BOUYGUES IMMOBILIER (SAS STRASBOURG 1)

STRASBOURG (67) - RECONVERSION DU SITE STELLANTIS MEINAU

Mémoire en réponse à l'avis de la MRAe

Illustration 9 : Emprise nouvelle zone inondable

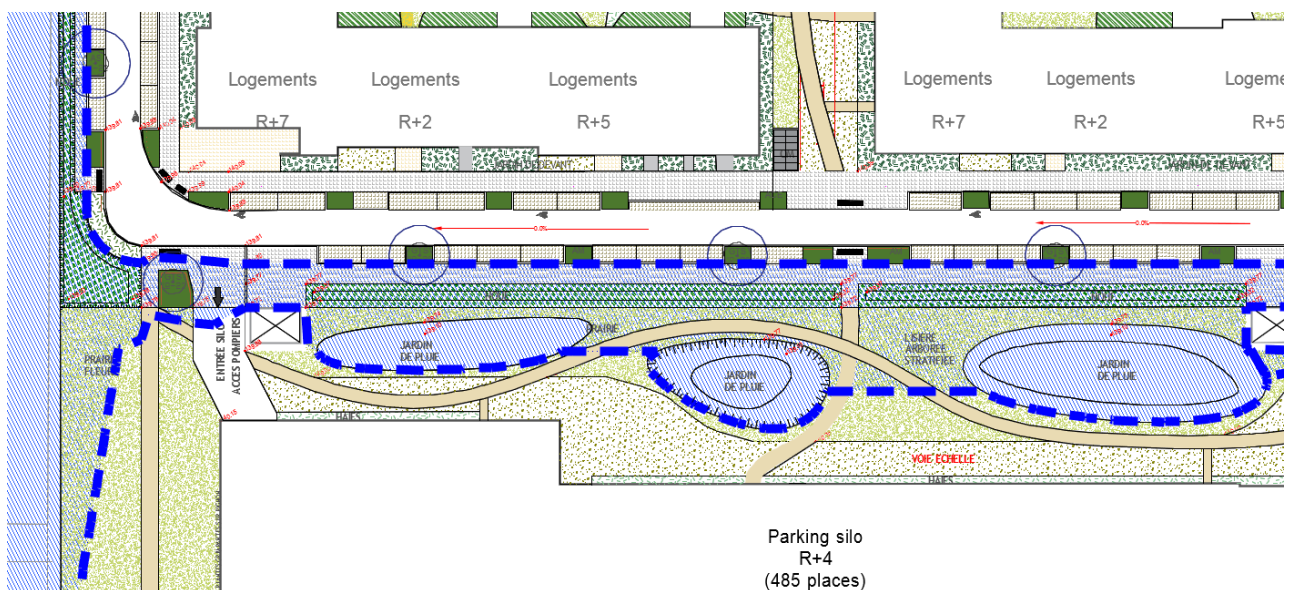
L'Ae recommande au pétitionnaire de démontrer que la compensation prévue en cas d'inondation par débordement de cours d'eau est suffisante en intégrant dans son dossier la note de calcul des compensations des inondations ainsi que le plan de masse faisant apparaître l'altimétrie du secteur des compensations définissant clairement l'altimétrie des fonds de compensation. Elle rappelle que ces éléments devront figurer dans le dossier « loi sur l'eau » à présenter au guichet unique qui analysera la conformité de sa demande au regard de la réglementation loi eau.

La noue P1 stock approximativement 115m³ et assure le complément de stockage. Elle est au niveau du terrain naturel sur sa limite Ouest et intercepte la lame d'eau.

La voirie en boucle à une altimétrie minimale à 139,80 pour permettre l'accessibilité aux véhicules de secours et fait « barrage » pour rediriger les eaux dans les zones compensatoires. Les RDC des bâtiments ont une altitude minimale de 140,10. Ci-après un zoom avec des cotes de nivellement et l'emprise des zones inondables.
